WINDERG SAN MICHELE

Oggetto: SEGNALAZIONE INTERFERENZE riguardanti il procedimento di VIA Ministeriale:

ID_VIP: 8575 – Engie Eolica Lavella S.r.l. – Progetto di impianto di produzione di energia elettrica da fonte eolica costituito da 11 aerogeneratori di potenza unitaria pari a 6,2 MW, per una potenza complessiva di 68,2 MW, da realizzarsi nei Comuni di Bovino ed Orsara di Puglia.

- All.1 - EL-01 Analisi degli impatti cumulati (scaricato dal portale va.mite.gov.it)
- All.2 - Parere Comune Orsara di Puglia (scaricato dal portale va.mite.gov.it)
- All.3 - Planimetria delle sovrapposizioni

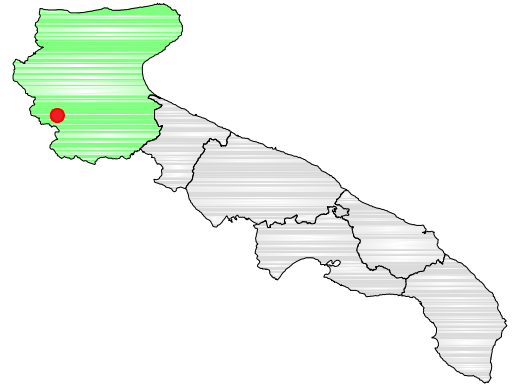
Nonostante la sovrapposizione dei due progetti (cfr planimetria allegata) e l'antioriorità del progetto Winderg, il SIA di Engie ignora completamente l'esistenza del progetto eolico di Winderg.

Figura 1 - Dominio dell'Impatto Cumulativo

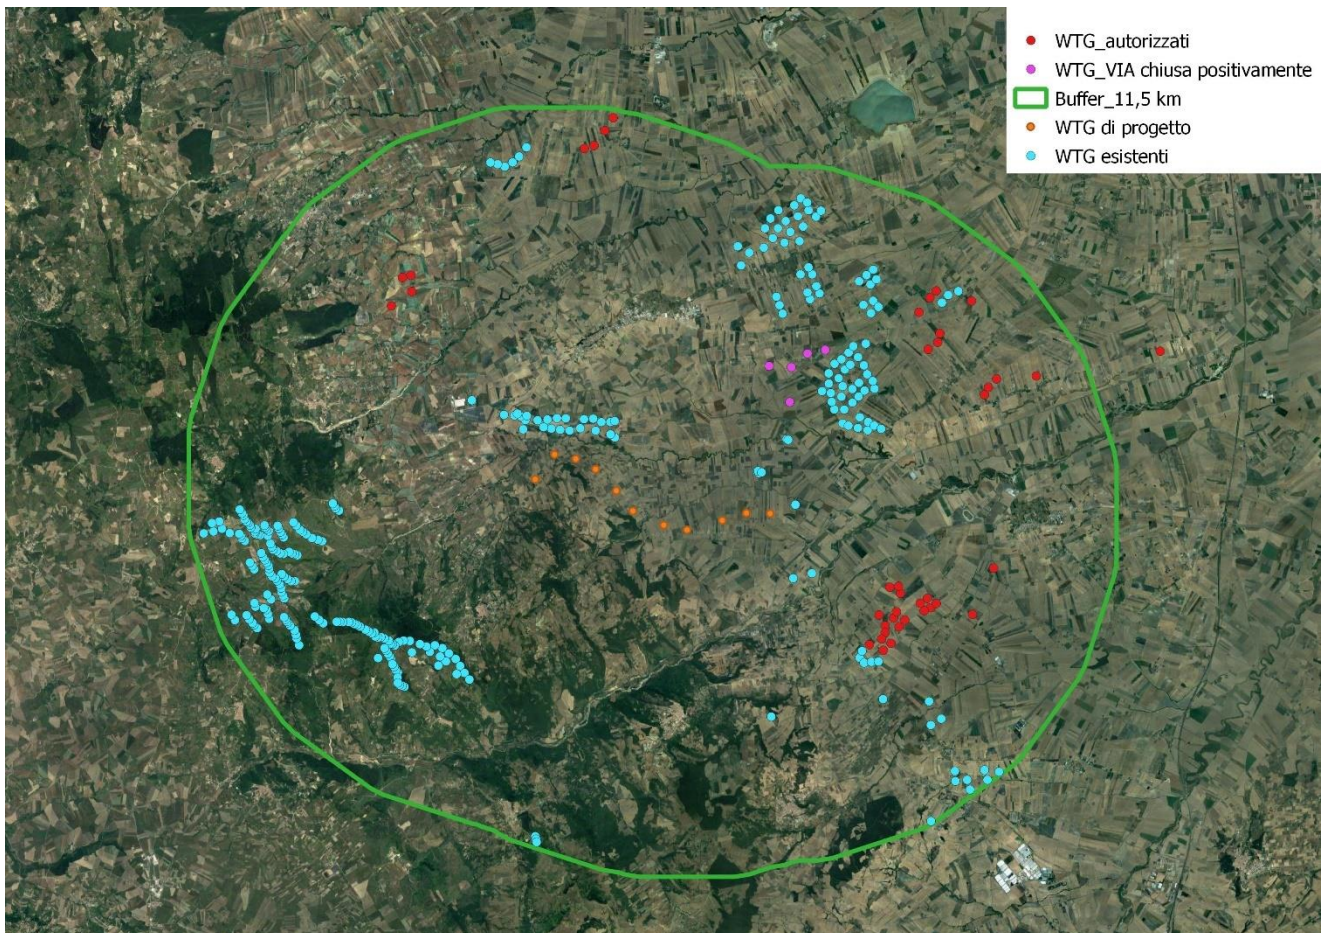
E' peraltro doveroso segnalare che **il SIA di Engie trascura di considerare almeno altri tre impianti eolici facenti capo al gruppo Winderg, che - seppur non direttamente interferenti - sono comunque localizzati nella medesima area vasta:**

Alla data di predisposizione del SIA - maggio 2022 - la Società Engie Eolica Lavella S.r.l. era nelle condizioni di conoscere, attraverso l'ordinaria e dovuta diligenza, dell'esistenza di tutti e quattro i progetti eolici riconducibili al Gruppo Winderg.
